## REAMENAGEMENT DU SQUARE SAINT FLORENT

### Synthèse de la concertation – Printemps 2022

## **Mémoire pour le réaménagement autour de l'espace affecté au culte de la paroisse Saint-Florent**

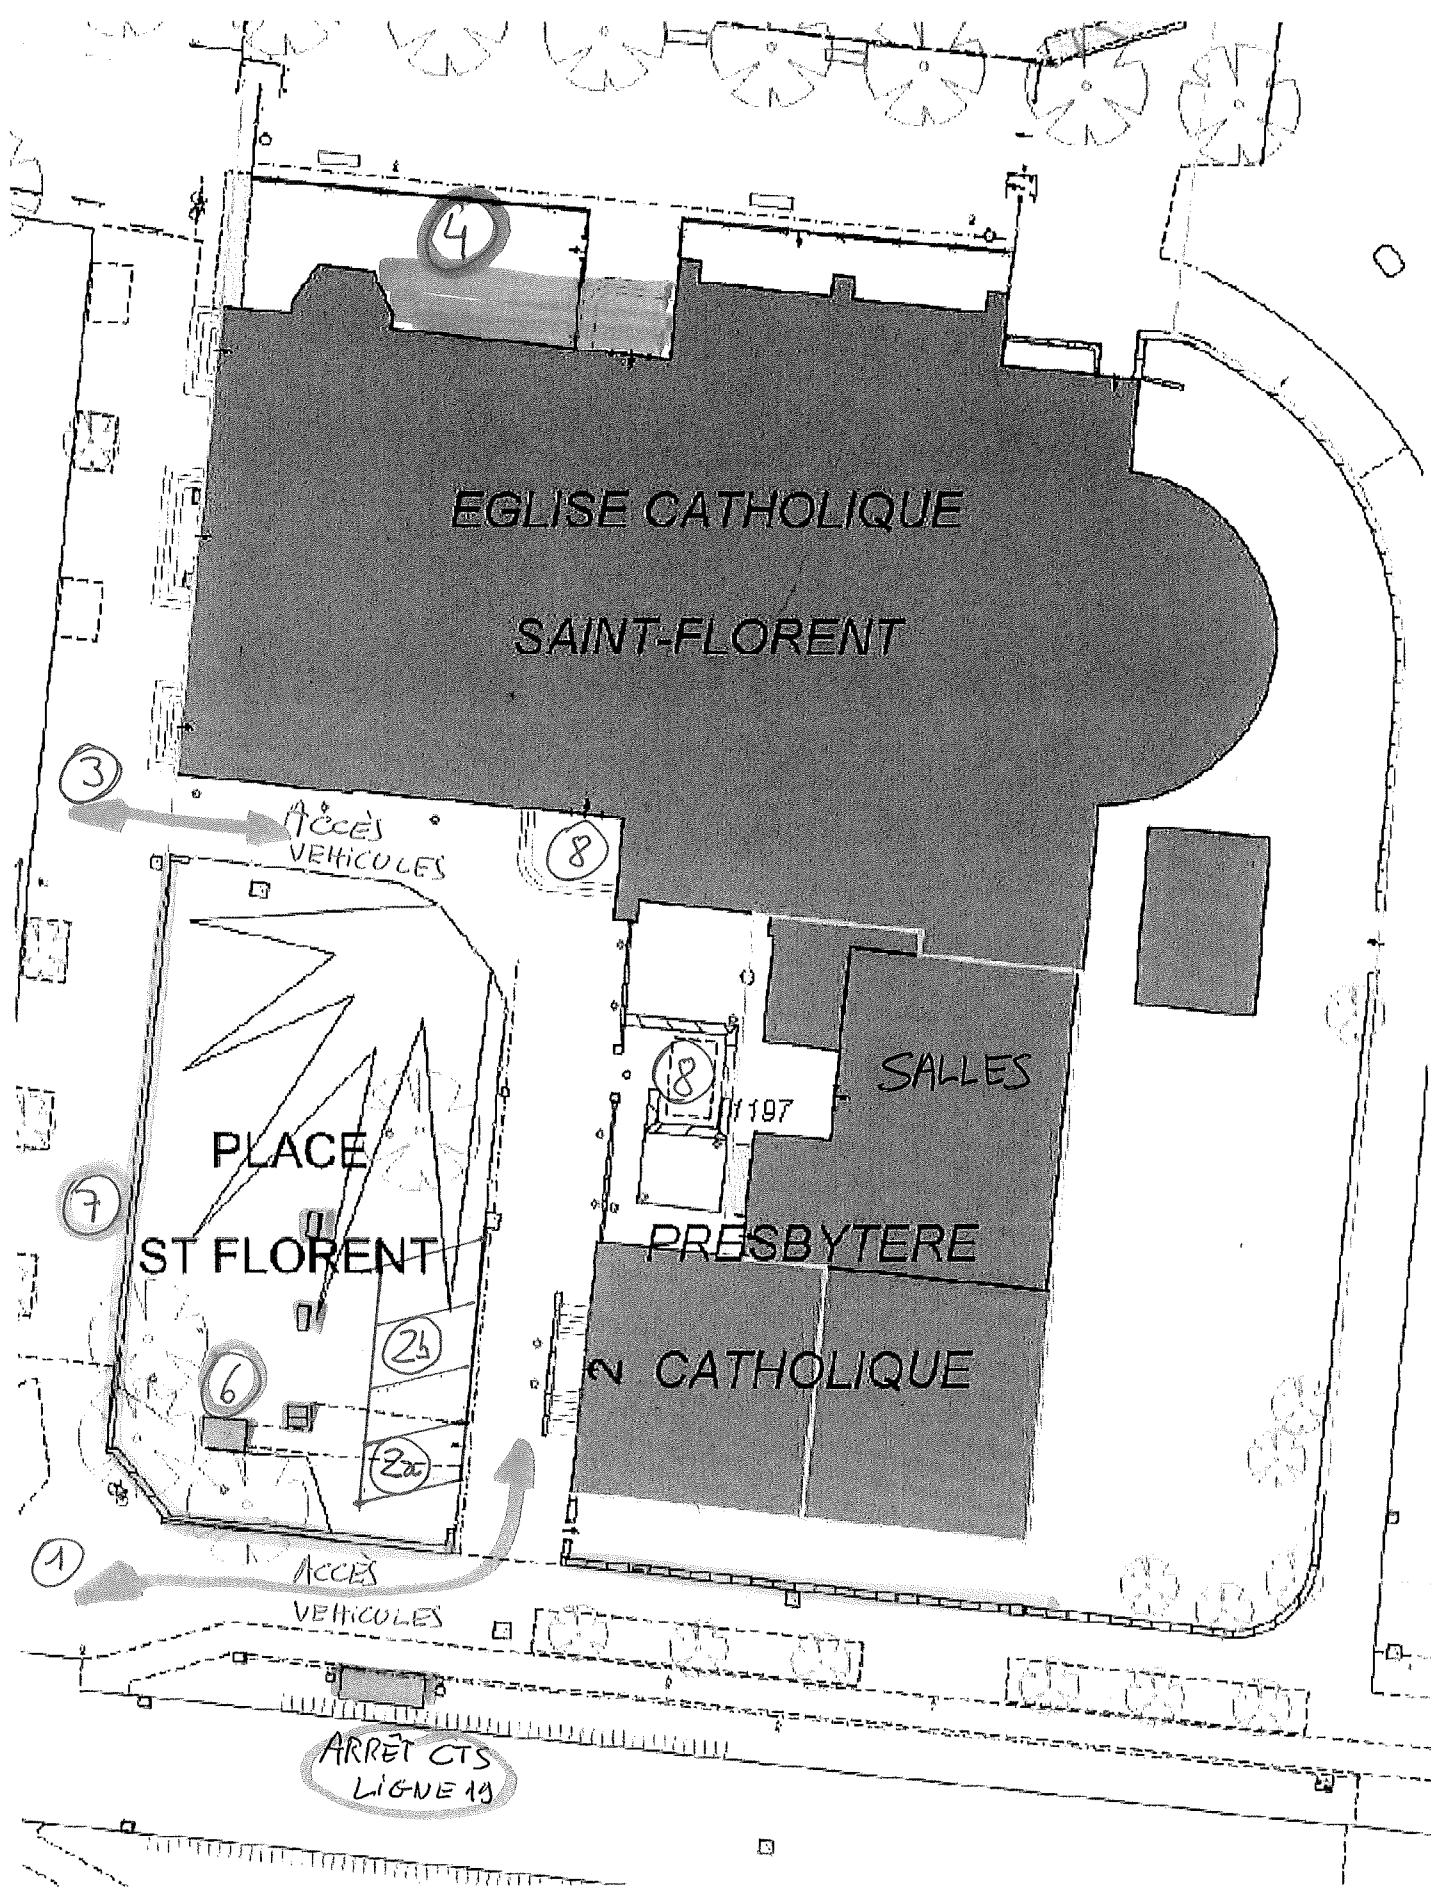
En 2011 l'implantation (sans doute mal concertée), de l'arrêt de bus « église Saint-Florent » de la ligne 19 a privé le site de son accessibilité aux véhicules par la rue de Dettwiller. Il a été remédié à cette privation par la création d'un bateau en bout de trottoir (Cf. (1) sur plan). Cependant, cela oblige les véhicules à circuler sur un espace réservé aux piétons et aux cyclistes. Il est à noter ici la vindicte, non justifiée, de cyclistes justiciers face à l'usage de leurs espaces dédiés. Il n'est pas acceptable d'être contraint d'utiliser de manière habituelle un espace dédié aux piétons et aux cyclistes comme voie carrossable. Un tel arrangement tacite n'est ni légitime, ni viable.

- de prévoir un accès clairement délimité comme voie carrossable, matérialisé comme tel par la signalétique et/ou le matériel de revêtement (Cf. N° 3 plan).
- De délimiter l'établissement de deux places de « stationnement livraisons » destinées aux professionnels qui interviennent sur le site (Cf. N° 2a plan). Cette

Il ne serait nécessaire de permettre l'accessibilité PMR et de créer deux places de stationnement PMR (Cf. N° 2b plan). Dans ce cas, il y lieu d'harmoniser le revêtement minéral devant l'entrée des salles et de la chapelle avec celui existant le long de la rue de Dettwiller et celui du futur parvis. L'accessibilité à l'église des PMR pourrait être facilement réalisée par la porte nord. (Cf. N°4 plan) et un stationnement PMR réalisé à proximité.

La préservation de la cohérence esthétique et architecturale semble essentielle dans le projet de réaménagement. Le complexe paroissial église/presbytère/salles est un ensemble architectural remarquable, cohérent dans sa conception d'origine, qui intègre les éléments extérieurs, notamment la clôture en pierre sur la partie qui entoure l'espace vert. Par ailleurs, l'espace qu'elle délimite abrite sous terre un transformateur HT classe A (20 000 v / 400 v), sa trappe d'accès ainsi que trois grilles de ventilation (Cf. N° 6 plan).

Le projet prévoit la démolition de clôtures de pierre autour de l'espace vert devant le presbytère (Cf. N° 7 plan). Cette démolition, non seulement n'est pas nécessaire, mais créerait plus de nuisances que de bénéfiques. Outre l'atteinte à la cohérence architecturale, elle engendrerait des flux et stations de piétons au-dessus du transformateur. La sécurité des personnes et des installations nous semble devoir être privilégiée.

Par ailleurs, cette démolition supprimerait l'aspect « dédié » de l'espace et ne ferait qu'augmenter le phénomène existant mais encore contrôlé de *squat*, *deal* et nuisances nocturnes dans les deux espaces reculés que sont l'entrée des salles et celle de la chapelle (Cf. N° 8 plan).
